**RELATÓRIO DE FISCALIZAÇÃO AMBIENTAL FPI – FISCALIZAÇÃO PREVENTIVA INTEGRADA**

IDENTIFICAÇÃO DO EMPREENDIMENTO			
Empreendimento:	SAA – Sistema de Abastecimento de Água de Gameleira		
Razão Social / Pessoa Física:	Prefeitura Municipal de Jaguarari		
CPF / CNPJ:	13.958.316/0001-85		
Representante Legal da Empresa:	Antônio Ferreira do Nascimento - Prefeito		
Endereço:	Praça Alfredo Viana		
Número	02	Complemento: ----------	
Bairro	Centro	Município: Distrito de Gameleira /Jaguarari	Estado: BA
Cep.:	48950-000	País: Brasil	
Telefones / Fax:	(74) 3619-2121		
E-mail:	semagrhi@jaguarari.ba.gov.br		
Data / Hora da Inspeção:	16/10/2025		
Local da Inspeção:	Sistema de abastecimento de água de Gameleira/Jaguarari

Figuras 01 e 02: Poços de captação I e II.

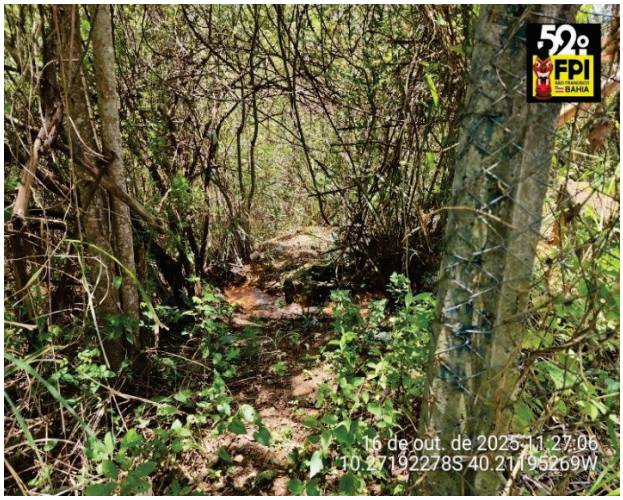
Foi observada **ausência de sinalização e identificação, isolamento inadequado em ambos os poços e vazamento no poço I**.

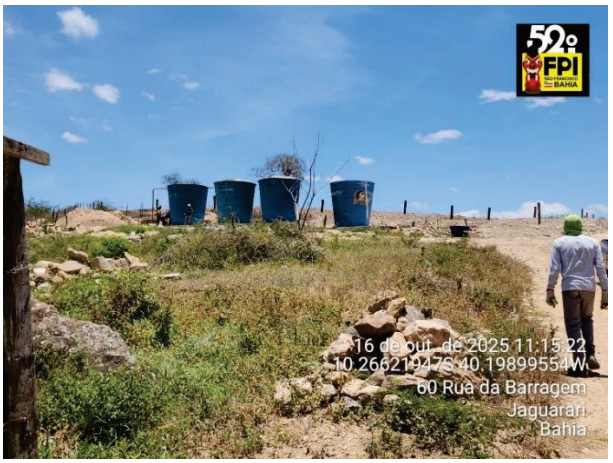
Conforme cadastro do SISAGUA (Sistema de Informação de Vigilância da Qualidade da Água para Consumo Humano), consta cadastro inativado do sistema avaliado como Solução Alternativa Coletiva – SAC, após a administração pública assumir diretamente a operação os tramites de recadastramento não foram realizados. **A desconformidade impede o acompanhamento de intermitências e qualidade da água através do sistema.**

Figuras 10 e 11: Reservatórios de água bruta para alimentação dos carros-pipas.

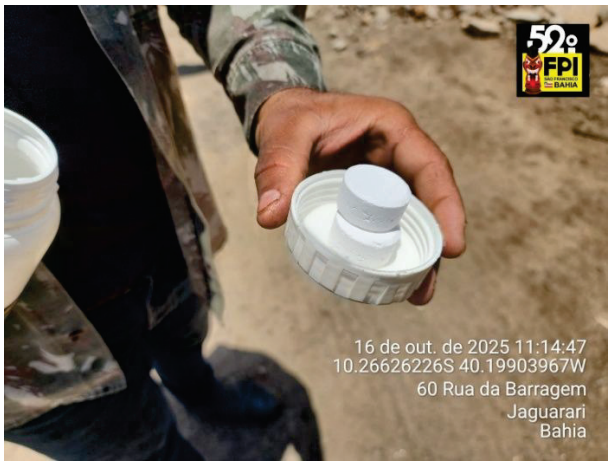
A complementação do abastecimento está sendo realizada através de carro pipa, parte do Exército Brasileiro, obtido através de decreto de emergência e parte da Prefeitura Municipal de Jaguarari. Ressalta-se que o volume de água distribuído por pessoa, que é realizado pelo Exército é de 20L por pessoa/dia, valor abaixo do preconizado pela ONU – Organização das Nações Unidas que é de 150L por pessoa/dia. São 28 (vinte e oito) carros-pipas, realizando cerca de 35 (trinta e cinco) viagens ao dia, abastecidos por sistema da Embasa de Senhor do Bonfim, distrito de Pilar e pelo próprio sistema em avaliação.
